ASSISTANCE A LA PROGRAMMATION DES TRAVAUX – SATESE 80 AMEVA

NOTE TECHNIQUE SUR LE SYSTEME D'ASSAINISSEMENT DU SIA SAINT-BLIMONT VAUDRICOURT

SYSTEME D'ASSAINISSEMENT	
SIA DE SAINT-BLIMONT VAUDRICOURT	N° Sandre (actuel) : 010825900000

DECEMBRE 2020 – MD & SR

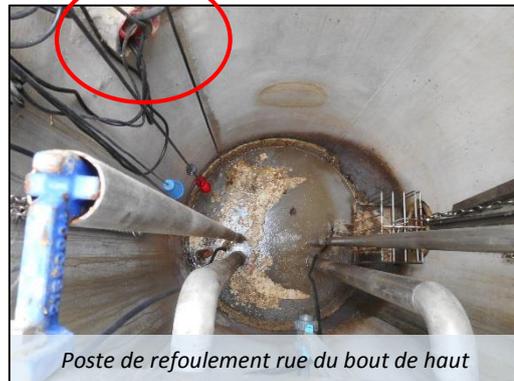
- **Vérifier la bonne étanchéité des raccordements des pompes à l'armoire électrique** au poste du bout de Haut (Saint-Blimont). Si les gaines ne sont pas étanches, il est possible que l'armoire électrique s'humidifie dégradant ainsi les appareils.

- **Remplacer ou ré-installer les trappes du poste rue de Poireauville** car il a été constaté un **chevauchement possible des trappes** pouvant engendrer une impossibilité de fermeture des plaques ou à l'inverse une difficulté d'ouverture.

Il conviendrait également d'injecter de la mousse dans les fourreaux pour assurer l'étanchéité des câbles d'alimentation au poste du bout de haut, de reprendre l'alignement des trappes du poste rue de Poireauville ainsi que mettre en œuvre les conseils sur les rampes d'alimentation du 1^{er} étage.

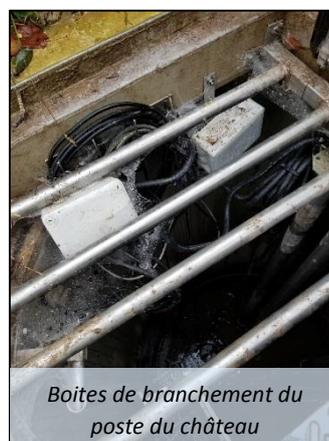
- **Faire pivoter l'armoire EDF du poste rue du château** afin que l'ouverture de la porte s'effectue dans le bon sens.
- **Retirer les coffrets électriques dans le poste de refoulement rue du château.**

Nous vous conseillons de faire reprendre avant réception des travaux l'armoire EDF montée à l'envers au poste du château et de demander l'intégration des coffrets électriques dans l'armoire et non dans le poste.

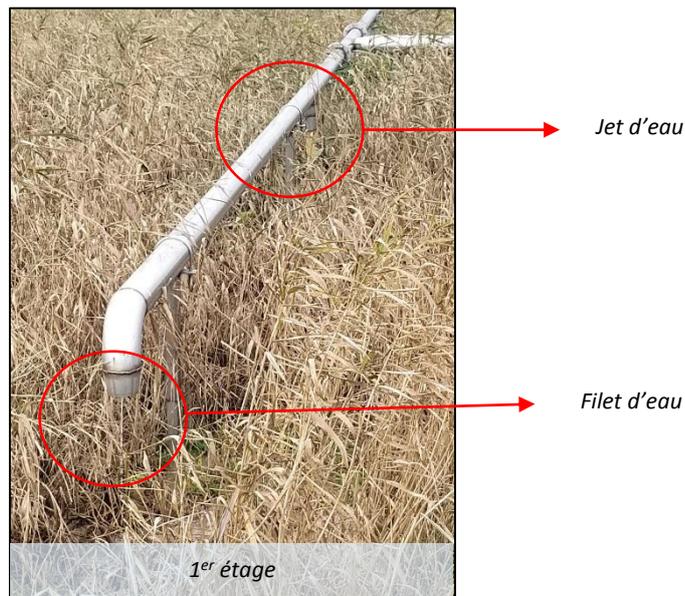
Il a été constaté que la dispersion des eaux du 1^{er} étage n'était pas homogène, l'évacuation est plus importante au centre des rampes qu'aux extrémités. De plus les bords extérieurs des casiers ne sont pas alimentés au vu de l'alimentation plus faible aux extrémités des rampes mais aussi à la charge hydraulique qui est d'environ 40% par temps sec.

Nous supposons donc que les casiers sont surdimensionnés au vu des volumes entrant et qu'ils sont inégalement répartis par les rampes. Il pourrait-être judicieux de vérifier la planimétrie des rampes afin de s'assurer qu'il n'y a pas de difficultés techniques pour l'évacuation de ces eaux.
